OGGETTO: Procedura di Valutazione di Impatto Ambientale relativa al permesso di ricerca per idrocarburi liquidi e gassosi denominato "**Monte Cavallo**" presentato il 27.12.2016 * **proponente:** Shell Italia E&P S.p.A. * osservazioni critiche * richiesta di archiviazione * richiesta di svolgimento di un'inchiesta pubblica.

Osservazioni e controdeduzioni formulate ai sensi del DLgs. n. 152/2006 art. 24 comma 4° in relazione alla procedura VIA per il rilascio del permesso di ricerca di idrocarburi liquidi e gassosi denominato "Monte Cavallo" – proponente Shell Italia E&P spa

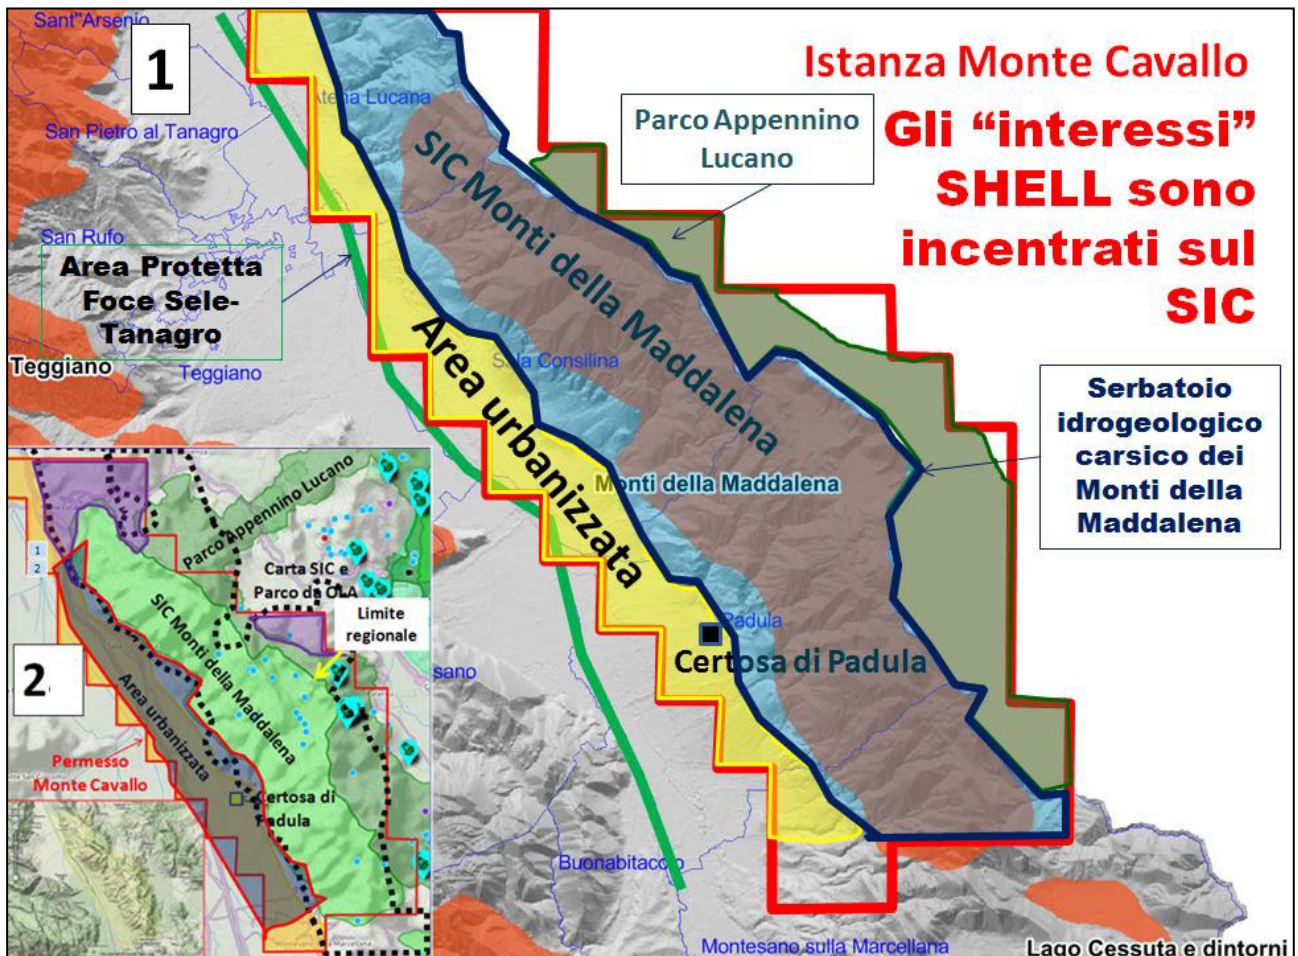
Infatti, per quanto riguarda le attività di esplorazione e produzione idrocarburi, il Decreto istitutivo del Parco Nazionale dell'Appennino Lucano - Val d'Agri - Lagonegrese (D.P.R. del 8 dicembre 2007), all'articolo 3, comma 1, lettera n) afferma che è vietato su tutto il territorio del Parco l'attività di estrazione e di ricerca di idrocarburi liquidi e relative infrastrutture tecnologiche. Nell'area B di figura 3 che è quella intensamente antropizzata ed urbanizzata praticamente impossibile realizzare le attività petrolifere invasive in quanto cittadini e istituzioni locali si opporrebbero vivacemente in tutti i

modi democraticamente e istituzionalmente ammissibili. L'area C del SIC Monti della Maddalena rimane, di fatto, anche se non dichiarato espressamente nel SIA, la zona nella quale si andrebbero a concentrare le attività petrolifere.
